Předmětem této zprávy je posouzení stavu střešních ateliérových oken mezonetových bytů domu č .p. 442/8, ul. Na Valentince Praha 5 Smíchov ve spojitosti se srážením vlhkosti.

A/ Popis stavu problematických částí oken, pravděpodobné důvody problémů.

Obr. A.1.1.

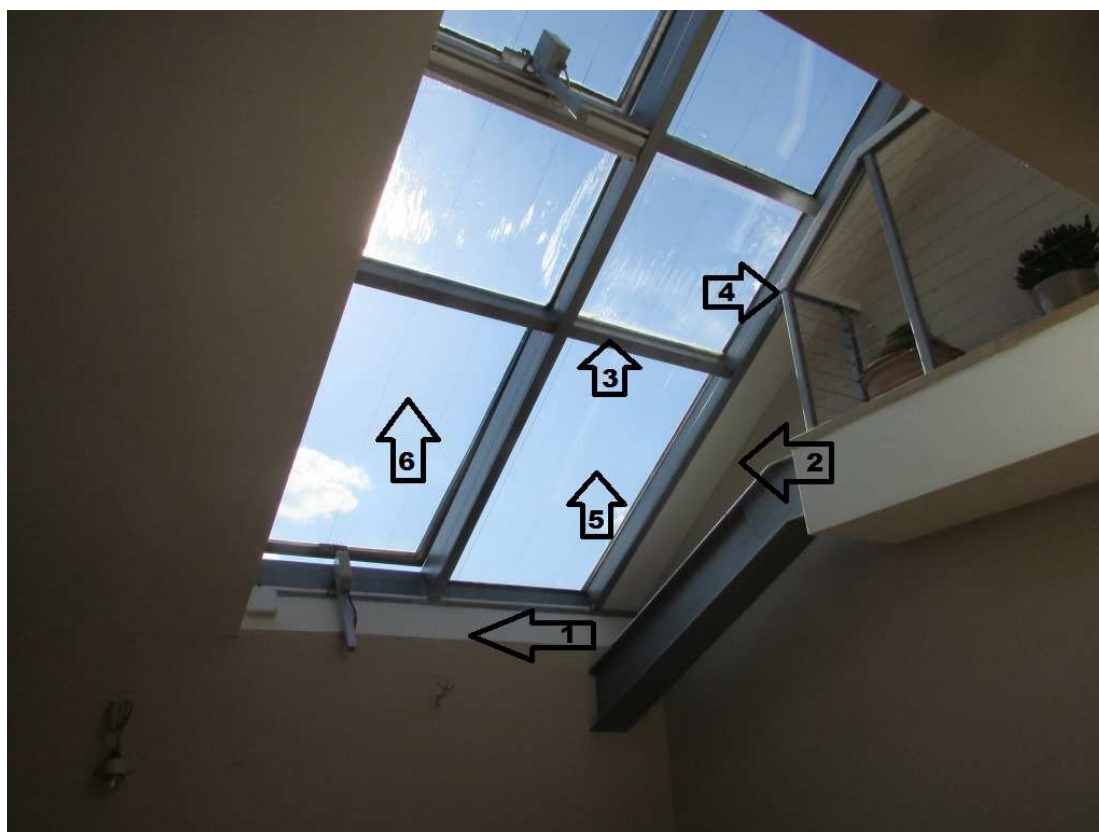
Na okně se, především v zimním období, sráží vlhkost a stéká do prostoru parapetu (1.) a ostění (2.) okna. Pravděpodobný důvod srážení vlhkosti je přítomnost tepelných mostů v konstrukci rámu okna (3. A 4.) a nedostatečný tepelný „odpor“ plochy zasklení okna ve fixní (5.) i otvíravé (6.) části. Situaci zhoršuje i nevhodné konstrukční řešení parapetu (1.) a horní části ostění (obr.A1.2.-2.) okna. Tím je omezeno proudění vzduchu ve vertikálním směru podél okna, kterým by byla, alespoň zčásti, vlhkost odvětrána. Problémy se srážející se vlhkostí mohou nastat i v místě ostění (4. a obr.A.2.-1.) a parapetu (1.) okna, pokud je podstřešní tepelná izolace v tomto prostoru nedostatečně nadimenzovaná.

- Zkontrolovat a případně doplnit, opravit klempířské prvky (lemování okna, nosných ráků) odbornou firmou.
- Provéřít úplnost a dostatečnou tloušťku tepelné izolace střešního pláště v místech napojení na ateliérová okna.
- Zkontrolovat, případně doplnit a opravit těsnění zasklení fixních i otevíravých částí oken.
- Pokud to bude technicky možné, upravit zakrytování parapetů a horních ostění oken, tak, aby se zlepšila trasa pro vertikální proudění vzduchu, a tím lepší odvětrání vnitřního líce oken od vlhkosti
- Prosklené plochy oken doplnit (polepit) tepelně izolačními fóliemi (referenční typ např. LLumar).
- Provéřít možnost a případně provést dodatečnou tepelnou izolaci ocelových konstrukcí ráků oken (např. PU izolací vstříknout do vnitřku svařenců ráků).

Obr. A.2.

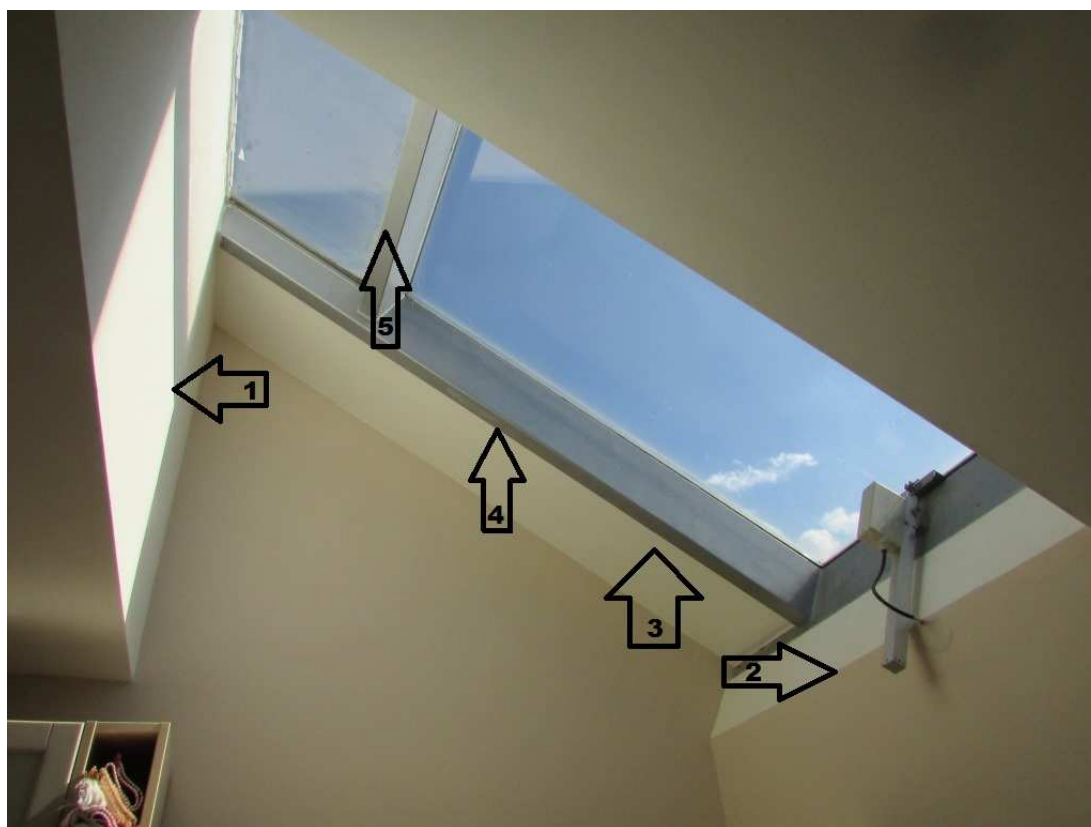
Na okně se, především v zimním období, sráží vlhkost a stéká do prostoru parapetu (2.) a ostění (3.) okna. Pravděpodobný důvod srážení vlhkosti je přítomnost tepelných mostů v konstrukci rámu okna (4. a 5.) a nedostatečný tepelný „odpor“ plochy zasklení okna. Situaci zhoršuje i nevhodné konstrukční řešení parapetu (2.) a horní části ostění (1.) okna. Tím je omezeno proudění vzduchu ve vertikálním směru podél okna, kterým by byla, alespoň zčásti, vlhkost odvětrána. V případě tohoto okna je zhoršeno proudění vzduchu vytvořenou „kapsou“ a umístěním kuchyňské linky pod oknem. Lokací okna nad kuchyňský kout je navýšena i vlhkost, a tím i množství srážené vody. Problémy se srážející se vlhkostí mohou nastat i v místě ostění okna (3.), pokud je podstřešní tepelná izolace v tomto prostoru nedostatečně dimenzovaná.

Obr. A.4.

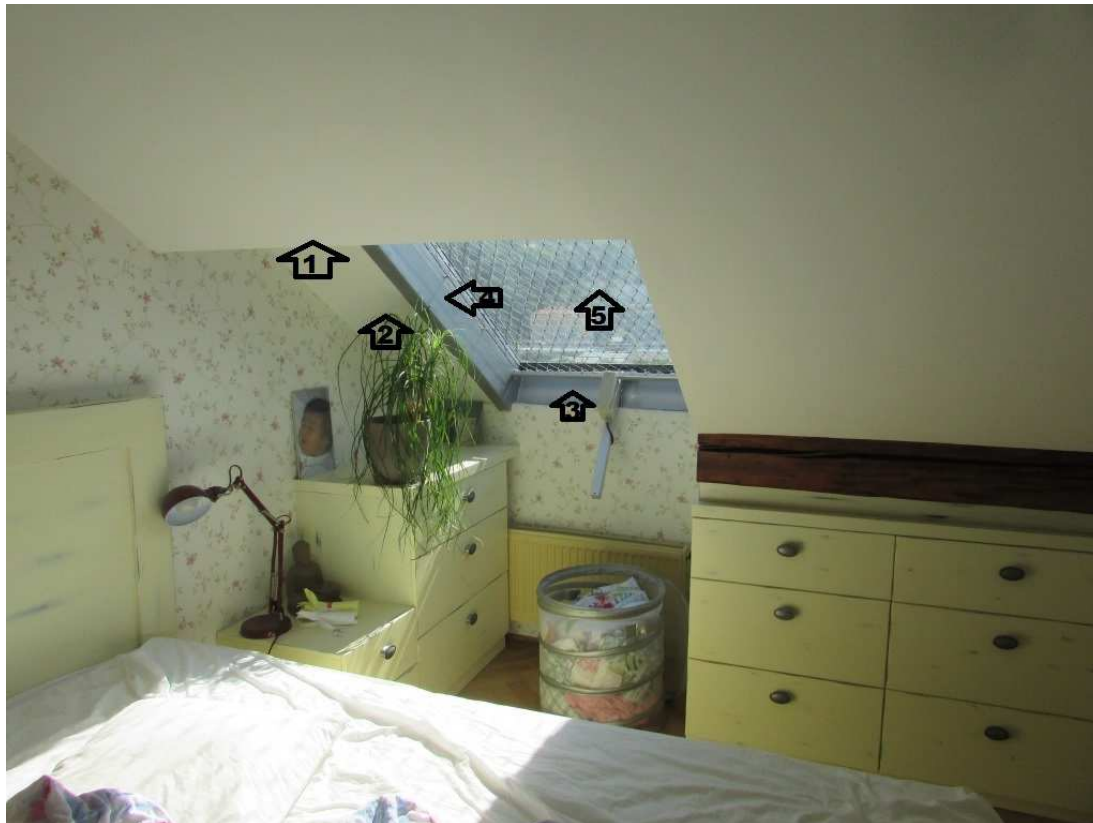
Na okně (které je pokračováním okna A.2) se, především v zimním období, sráží vlhkost a stéká do prostoru spodku rámu (3.). Pravděpodobný důvod srážení vlhkosti je přítomnost tepelných mostů v konstrukci rámu okna (3. a 4.) a nedostatečný tepelný „odpor“ plochy zasklení okna (5.). Situaci zhoršuje i nevhodné konstrukční řešení ostění okna. Tím je omezeno proudění vzduchu ve vertikálním směru podél okna, kterým by byla, alespoň zčásti, vlhkost odvětrána. Problémy se srážením vlhkosti mohou nastat i v místě ostění (2.) okna, pokud je podstřešní tepelná izolace v tomto prostoru nedostatečně nadimenzována.

Obr. B.2.

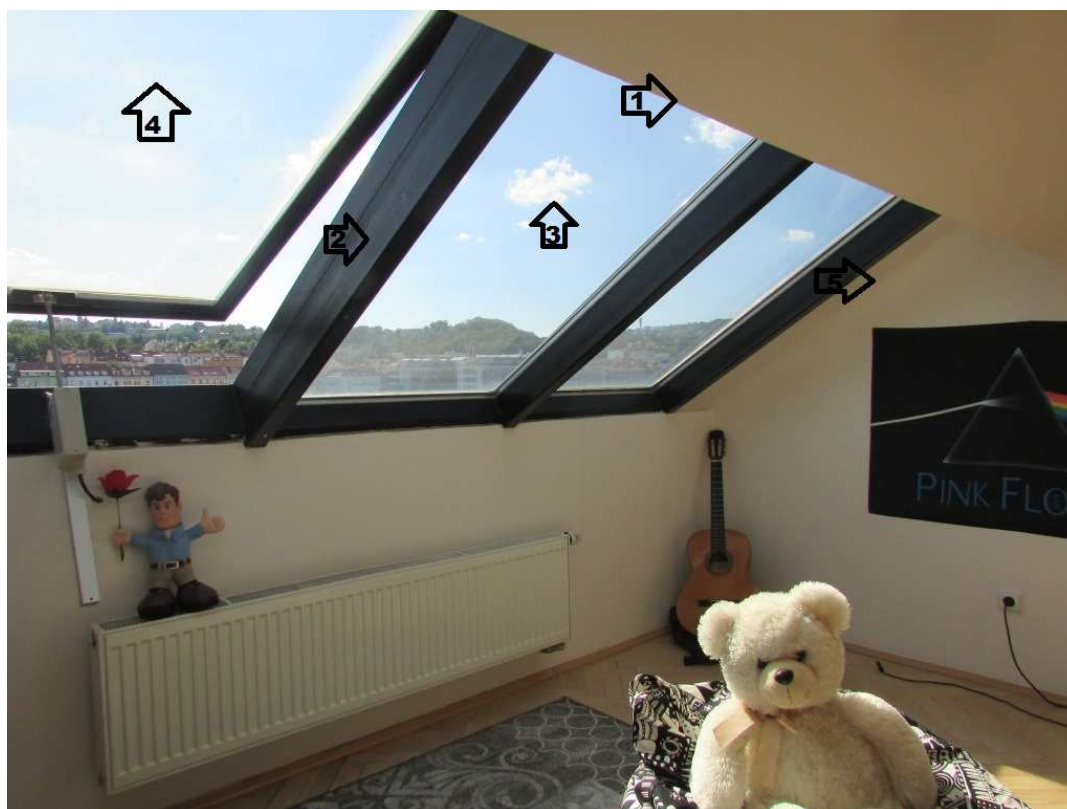
Na okně (které je pokračováním okna B.1) se, především v zimním období, sráží vlhkost a stéká do prostoru parapetu a ostění (5.) okna. Pravděpodobný důvod srážení vlhkosti je přítomnost tepelných mostů v konstrukci rámu okna (2.) a nedostatečný tepelný „odpor“ plochy zasklení okna ve fixní (3.) i otvíravé (4.) části. Situaci zhoršuje i nevhodné konstrukční řešení horní části ostění (1.) okna. Tím je omezeno proudění vzduchu ve vertikálním směru podél okna, kterým by byla, alespoň zčásti, vlhkost odvětrána. Problémy se srážením vlhkosti mohou nastat i v prostoru ostění a parapetu okna, pokud je podstřešní tepelná izolace v této části nedostatečně nadimenzována.
